PARECER TÉCNICO DE LICENÇA AMBIENTAL SIMPLIFICADA (RAS) N° 58/2019

PA COPAM Nº: 1371/2007/005/2019	SITUAÇÃO: Sugestão pelo Indeferimento		
EMPREENDEDOR:	Mineração Tapicuru-LTDA	CNPJ:	4.231.699/0001-51
EMPREENDIMENTO:	Fazenda São Jorge – estrada Ninheira/São João do Paraíso, Km15 (Comunidade Vereda do Paraíso).	CNPJ:	4.231.699/0001-51
MUNICÍPIO:	Ninheira/MG	ZONA:	Rural

PARECER TÉCNICO DE LICENÇA AMBIENTAL SIMPLIFICADA-RELATÓRIO AMBIENTAL SIMPLIFICADO – LAS/RAS

Anexo I

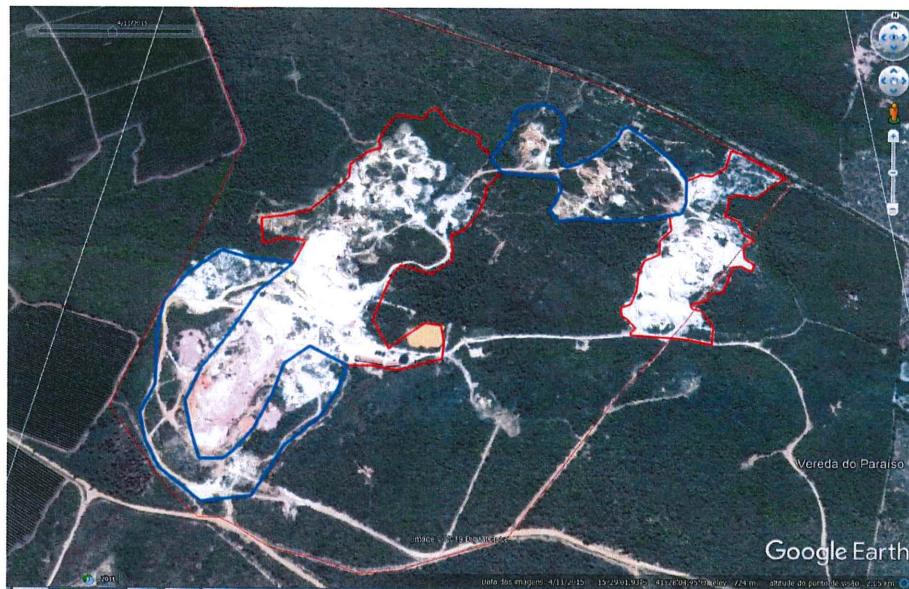
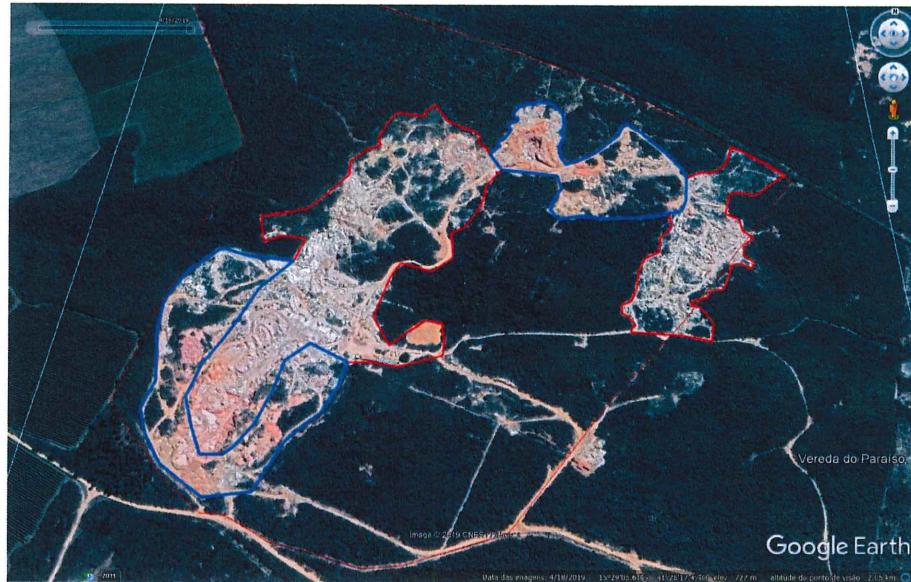
Ainda, analisando o histórico de imagens de satélite do Google Earth, ficou evidente que nos dois blocos considerados como área de depósito de estéril ocorreu supressão irregular de vegetação nativa.

Ao comparar as imagens do Google Earth, percebe-se nitidamente que entre os anos de 2015 e 2019, ocorreu supressão irregular de vegetação nativa na área delimitada em azul, considerada como depósito de estéril.
